## 部品ホルダー端子台 BEST の形状変更に関するお知らせ

この度、電子部品の取り付けに使用される部品ホルダー端子台 BEST series の断路端子またはヒューズ端子である SIHA 3(ヒューズホルダー)の形状を変更することとなりました。  
この変更による該当製品の品番、型式や電氣的仕様の変更はございません。

### ■ 変更内容

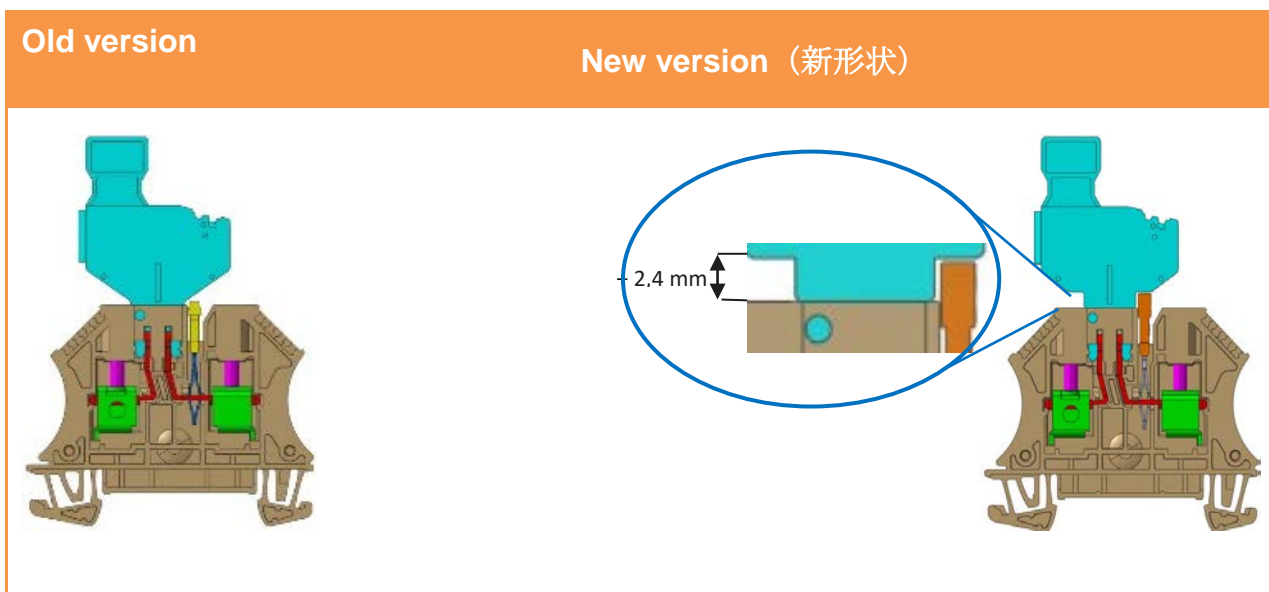
高さ: 形状的な変更なし(部分的な変更あり)  
新しい BEST の固有識別: 「2018」の彫刻がされます。

目的 : A シリーズのブ短絡板 ZQVxxN(クロスコネクション)を使用した際は 2.4mm 高いため、カバーとの干渉が発生し、また同時に開閉を行う事が出来ませんでした。

形状変更品においては短絡板との干渉が発生しない為の形状変更を行っています。
